ESTUDO DE IMPACTE AMBIENTAL (EIA)

CENTRAL SOLAR FOTOVOLTAICA DO CADAVAL (145 MVA)

ADITAMENTO (A)

No âmbito do Procedimento de Avaliação de Impacte Ambiental (AIA) do Processo n.º 3553, relativo ao Projeto da Central Solar Fotovoltaica do Cadaval, elaborado em fase de Projeto de Execução, a Comissão de Avaliação (doravante designada por CA) nomeada para o efeito, entendeu como necessário, solicitar um conjunto de elementos adicionais relativos ao Estudo de Impacte Ambiental, conforme Ofício de 30 de setembro de 2022, com a referência S061008-202209-DAI.DAP-DAIA.DAPP.00206.2022. Neste sentido, no presente documento, apresentam-se os elementos adicionais solicitados pela CA.

Figura 2: Perfil Transversal do acesso a beneficiar.

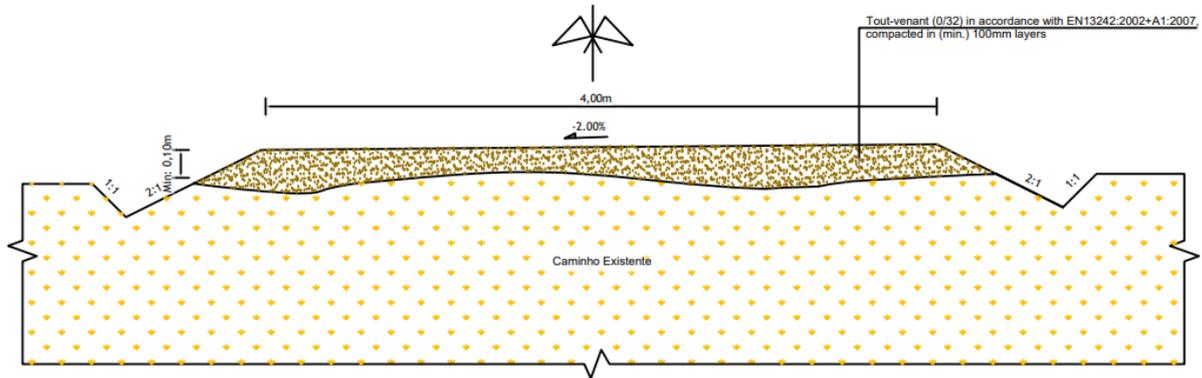
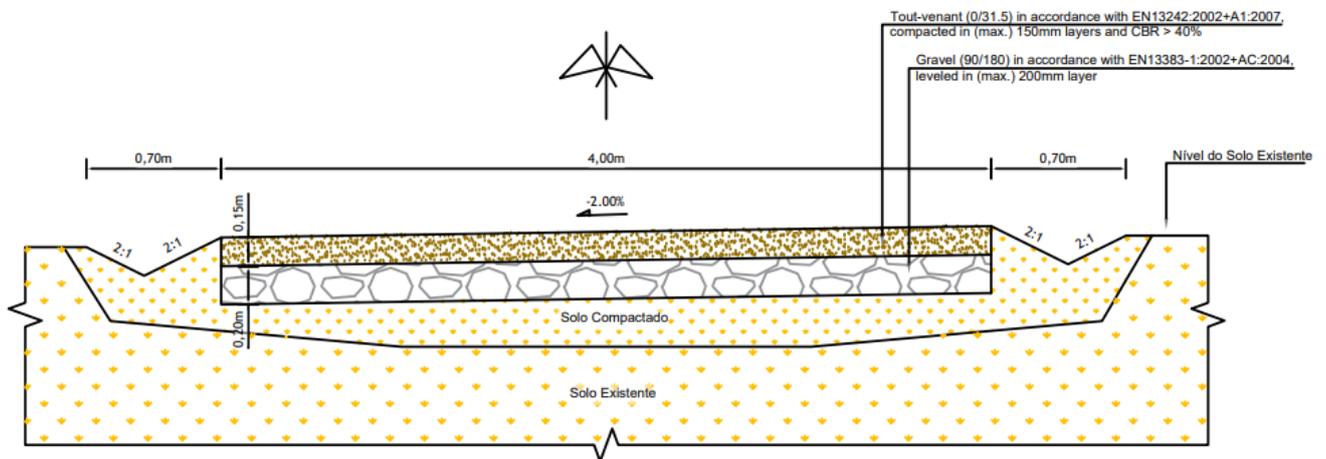
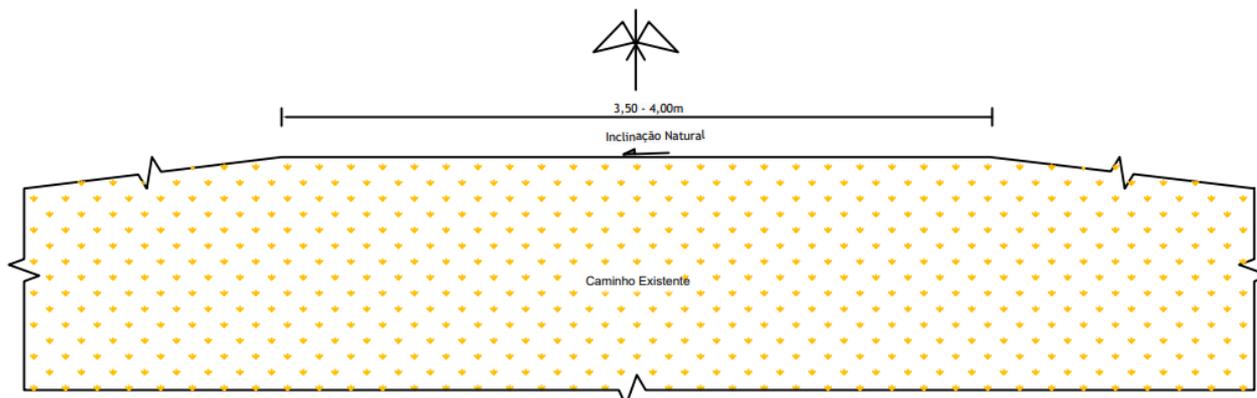
1.6 Apresentar os perfis transversais de todos os caminhos a considerar (existentes, novos e a beneficiar), salientando-se a importância de revestimentos permeáveis.

Os acessos, terão uma largura de 4 m, pavimentados com “*tout-venant*” permitindo a permeabilização do solo, em caixa e sobre terreno estabilizado. Nas imagens seguintes apresentam-se o perfis transversais dos caminhos a considerar na Central Solar Fotovoltaica de Cadaval.

Esta informação encontra-se compilada no Anexo E.

Figura 5: Perfil da vedação.

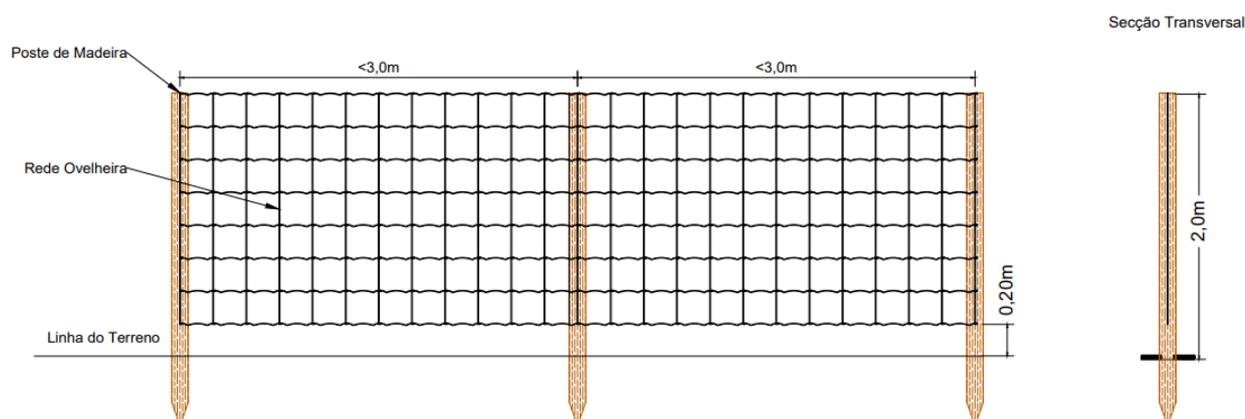
1.8 Apresentar perfil da vedação perimetral que esclareça qual a dimensão da abertura inferior da vedação perimetral (medida a partir do solo), para evitar o efeito barreira para os pequenos vertebrados, uma vez que esta é referida como sendo não inferior a 20 cm e a 10 cm, respetivamente, na página 32 e na página 44 do Relatório Síntese do EIA.

A vedação terá cerca de 21,87 km de comprimento e 2 m de altura, deixando uma abertura de 0,20 m (medida a partir do solo) para evitar o efeito barreira para os pequenos vertebrados. Na imagem seguinte apresenta-se o perfil da vedação.

O perfil da vedação é igualmente apresentado no Anexo F e incorporada no EIA Consolidado (*vide* Figura 14 do Volume I - EIA.CSF.Cadaval.RS.139.01rv01 – Relatório Síntese Consolidado).
